Réponse à l'avis de la MRAe

CHAMP EOLIEN DU MONT OISEAU - BAIGNEAUX (28)

Dossier de Demande d'Autorisation Environnementale

Septembre 2026 | Version Consultation du public

Figure 1 : Analyse du territoire de la Communauté de communes Cœur de Beauce – Identification des zones hors contraintes
Source : EES

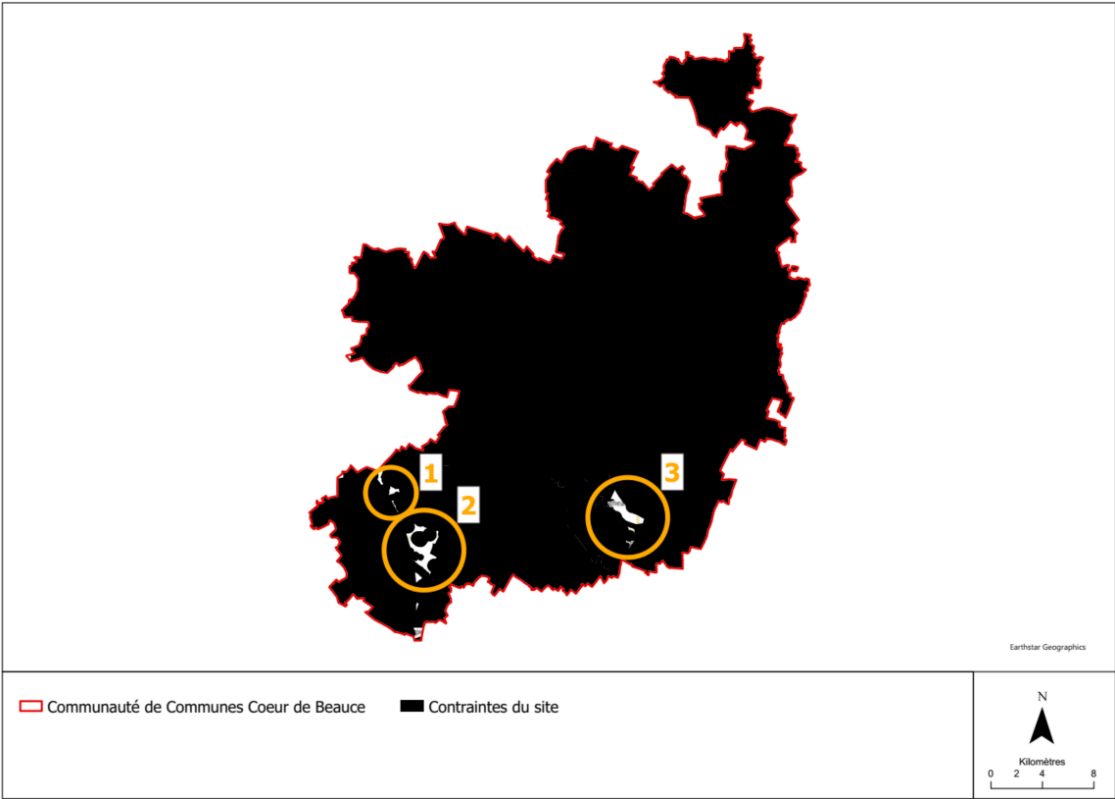
Ces variantes ne présentent que des adaptations d'un même projet, sans étude de zones d'implantations alternatives. Le porteur de projet ne respecte pas les dispositions de l'article R. 122-5 II 7° du code de l'environnement. Le choix de localisation du projet n'est pas issu d'une analyse réelle des solutions de substitution d'implantation.

L'autorité environnementale recommande de rechercher des solutions alternatives pour le choix du site d'implantation et de présenter de véritables variantes d'implantation du site choisi au regard des incidences importantes sur l'environnement générées par le projet.

L'autorité environnementale recommande de rechercher des sites alternatifs d'implantation du projet afin d'éviter les impacts paysagers et notamment la disparition du seul espace de respiration de la zone.

Des sites alternatifs d'implantation auraient dû être proposés pour un impact réduit sur le paysage, les populations et la biodiversité.

« A l'issue de cette succession de traitements, l'analyse territoriale fait ressortir 3 principales zones non concernées par les contraintes cartographiées.

Les 3 zones identifiées ont ensuite été étudiées plus finement, et il ressort que seule la zone N°3 située sur les communes de Baigneaux et Poupri s'avère propice au développement d'un projet éolien.

Figure 8 : Hypothèses de raccordement externe et zonages écologiques
Source : EES

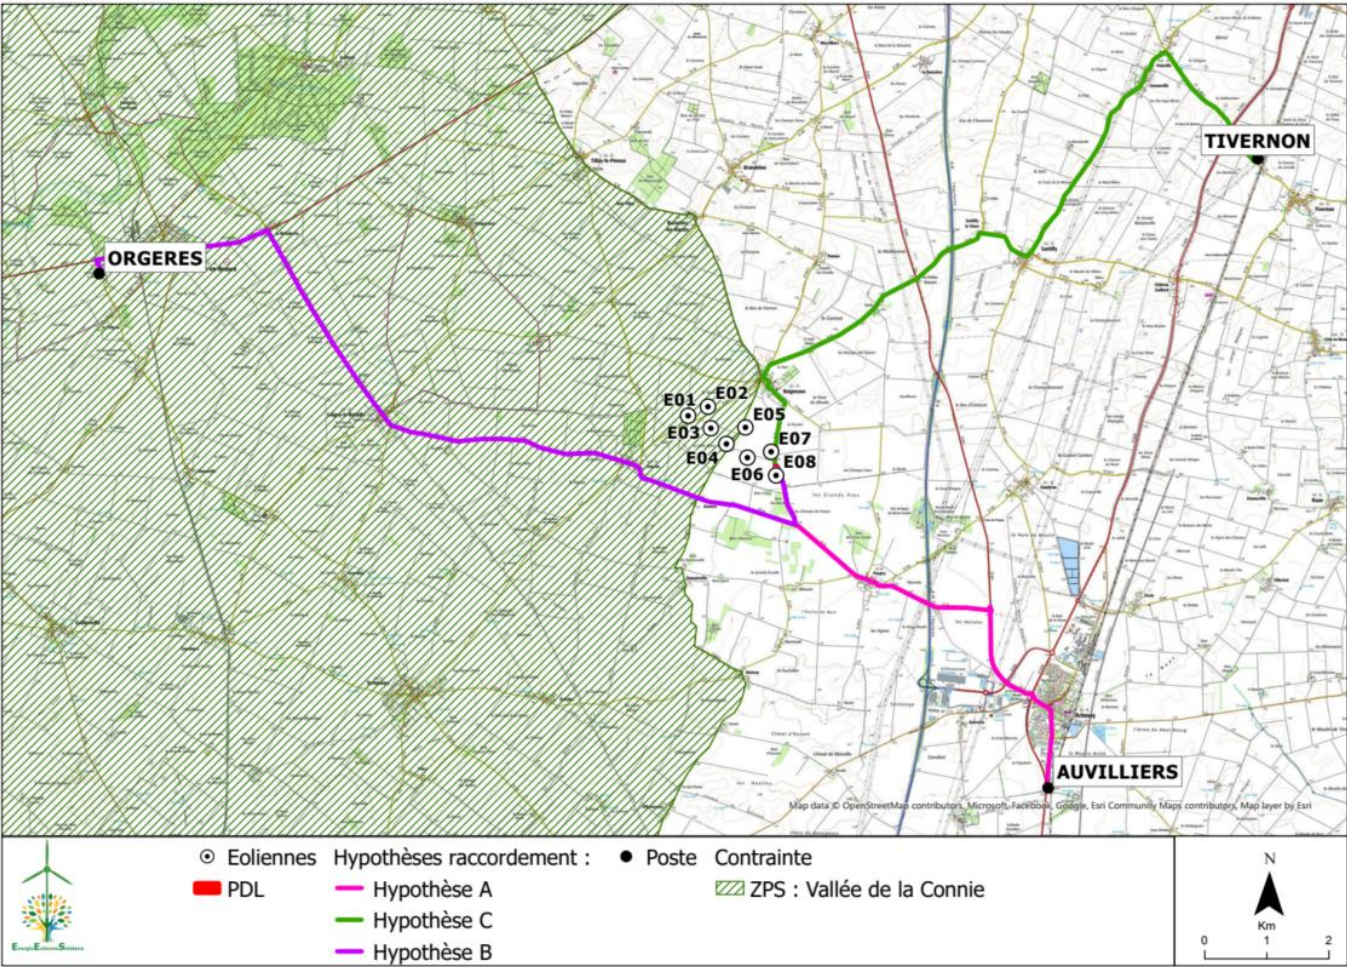
Le dossier indique simplement que les câbles suivront le tracé des routes départementales. Les incidences sur le milieu physique, le patrimoine naturel, le milieu humain, le patrimoine et le paysage ne sont pas évaluées. Or, une identification des enjeux environnementaux notables tels que traversée de zone humide ou Natura 2000, voies d'eau, les éventuelles atteintes à prévoir à des éléments forts du paysage (haies, alignements d'arbres, etc.) est indispensable afin d'évaluer les incidences sur l'environnement du projet dans leur globalité, conformément à l'article L. 122-1 du code de l'environnement. Le raccordement du parc au réseau électrique, indispensable à son fonctionnement, fait ainsi pleinement partie du projet et doit à ce titre être présenté et évalué en même temps. Le fait d'enfouir les câbles ne garantit pas une absence d'impact.

L'autorité environnementale recommande de compléter l'étude d'impact par une évaluation des incidences des différentes modalités de raccordement du projet au réseau susceptibles d'être mises en œuvre.

En ce qui concerne l'hypothèse de raccordement au poste d'Orgères (hypothèse B et non D, erreur corrigée sur la Figure 8 ci-dessous), le tracé du raccordement traverse la Zone de Protection Spéciale (ZPS) Natura 2000 « Beauce et Vallée de la Conie ».

Figure 15 : Schéma de plantation d'une haie multistrate
Source : AEPE Gingko

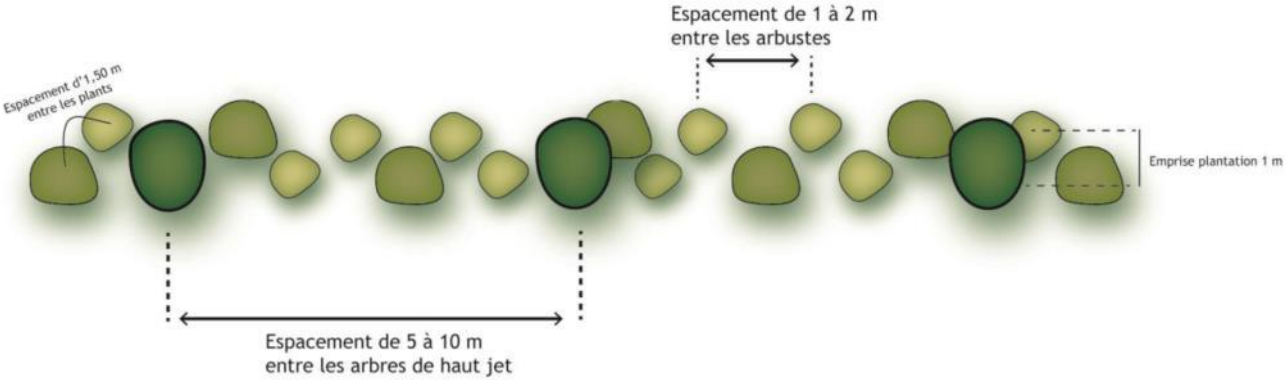
Les points de photomontage du lieu de vie de Baigneaux permettent d'observer un effet surplomb des éoliennes (n°01 et 10). Les hameaux les plus proches sont de manière évidente plus impactés visuellement par le projet, les vues sont constantes, parfois filtrées par la végétation ornementale des jardins.

En ce qui concerne la nature des plantations, le choix des espèces devra être adapté au contexte local : des plantations horticoles ornementales pourront être envisagées à l'intérieur d'un hameau, mais dans le cas d'un aménagement en milieu rural, les essences bocagères locales seront favorisées (chêne pédonculé, frêne, saule, prunellier, troène, cornouiller, sureau, églantier, aubépine, sorbier, pommier sauvage, poirier, érable champêtre, charme, etc.).

Le schéma suivant présente le principe de plantation d'une haie multistrate :
